COMUNE DI MOSCIANO S. ANGELO

OGGETTO: Procedura di Valutazione Impatto Ambientale.

Realizzazione di impianto di produzione di biometano da digestione anaerobica di fonti rinnovabili con trattamento di digestato solido e liquido per la produzione di compost e riutilizzo delle acque, in Comune di Mosciano Sant'Angelo (TE). Ditta proponente - Società CTIP BLU S.r.l. di Milano. Provvedimento Autorizzatorio Unico Regionale (VIA). Codice Pratica 0216725/17. **Invio osservazioni.**

OSSERVAZIONI

Figura 1: stralcio carta isoconcentrazione nitrati nella falda di subalveo (Monitoraggio Acque sotterranee anno 2015" - Fonte Piano di Tutela Acque Regione Abruzzo.

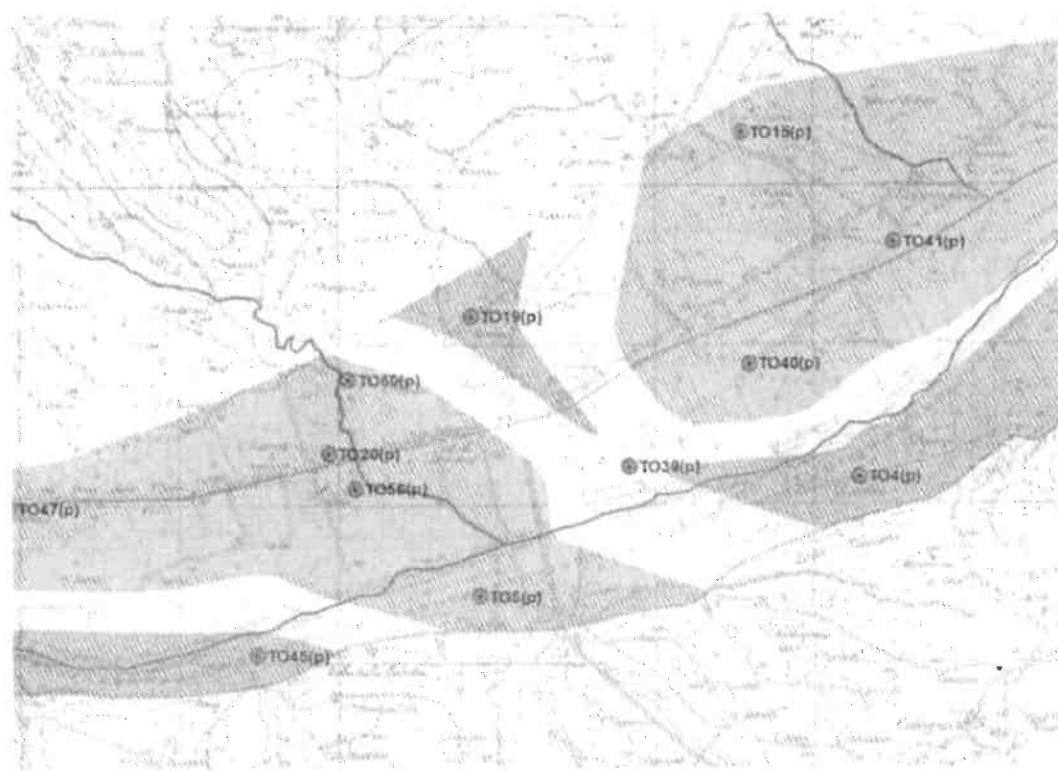
La Regione Abruzzo mediante il Piano di tutela delle Acque tiene costantemente monitorati i livelli dei nitrati di subalveo. Si riporta la carte di isoconcentrazione dei nitrati di subalveo per il fiume Tordino nella zona interessata dalla rete irrigua derivata dall'adduttore Vomano-Tordino.

Figura 1 - Schema del processo (dallo S.I.A. della CTIP BLU S.r.l.)

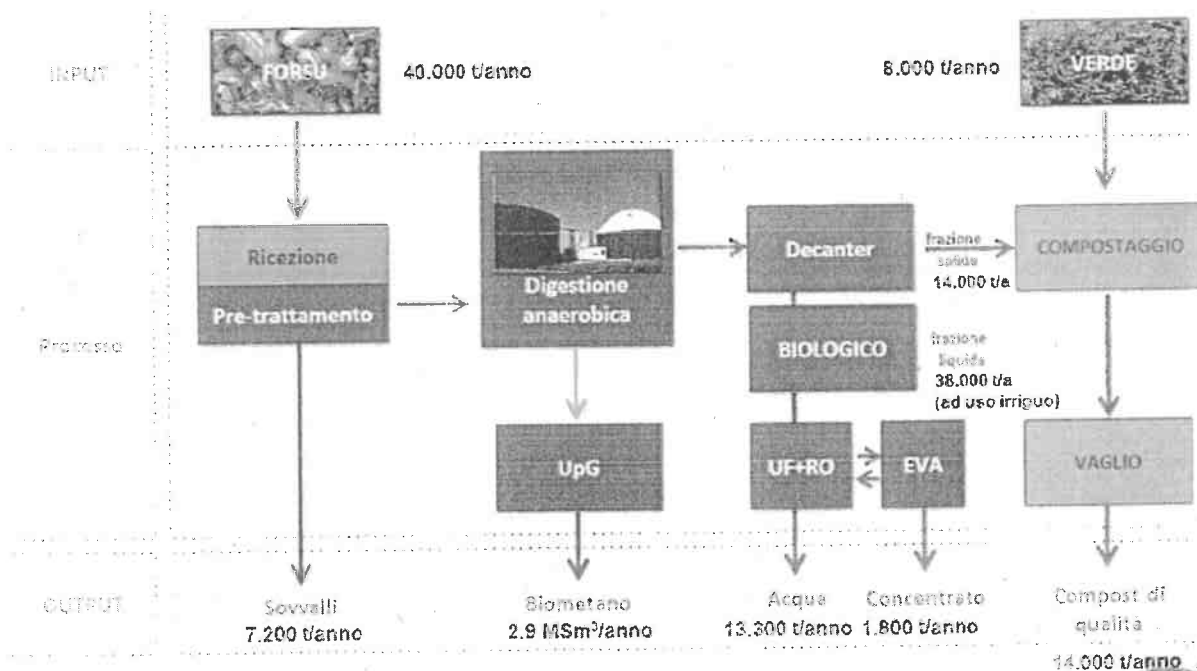
A pag. 5 dello S.I.A. è presentato lo schema del processo che prevede in ingresso 40.000 t/anno di FORSU.

Confrontando il dato della quantità di FORSU potenzialmente disponibile ogni anno in Abruzzo con il dato di materiale previsto annualmente in ingresso all'impianto emerge chiaramente il sovradimensionamento del progetto presentato.
